## Napájení venkovních drážních zařízení sítí TT

*Zatím nezpracované podněty na od Jasoně Svobody (SUDOP Praha):*

VYPRACOVAL:	Petr Kovář	Vzorový list č. 0580				Správa železnic, státní organizace Oblastní ředitelství Hradec Králové U Fotochery 259 501 01 Hradec Králové Správa energetiky a elektrotechniky				Č. VÝKRESU: 03	ÚČEL: Podklad provozovatele
KONTROLOVAL:	Roman Švejda	Napájení venkovních dr. zařízení sítí TT (platí pro EOv, OSV, ZS atd.)								VERZE: 1.0	DATUM: 5/2020 MĚŘÍTKO: — CELKEM: 1
		1	2	3	4	5	6	7	8

# VARIANTY VÝVODŮ NA VENKOVNÍ DŘÁŽNÍ ZAŘÍZENÍ

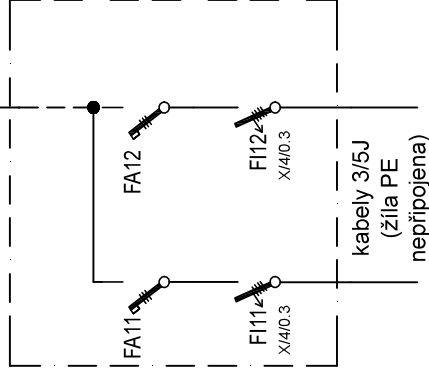
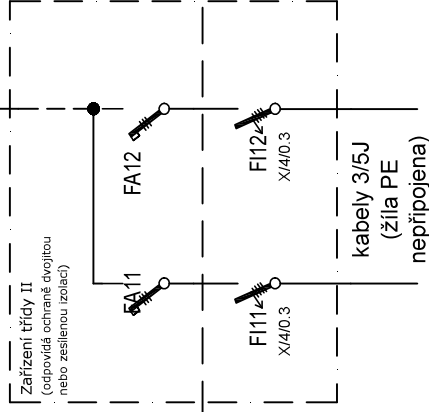
- *Hlídní reziduálního proudu s moduly u Modeionů nastavené na 3 A se zpožděním bych opravdu zvážil zejména u delších kabelů. Řešili jsme například v praxi průraz svodiče přepětí N proti FE v rozvaděči REOV v kolejišti kdy nezapůsobil žádný nadproudový jisticí prvek a přepětí ochrana hořela. Výzkumy, od které délky je vypnutí nadproudovým prvkem problémové, má Jason Svoboda někde u sebe (dělal je s Volfem ze SŽ OŘ UnL)*
- *Nebylo by vhodné jističi odpínat i vodič N? Z kolejiště se zejména od výhybek mohou po N dostávat přepětíové vlny apod.*
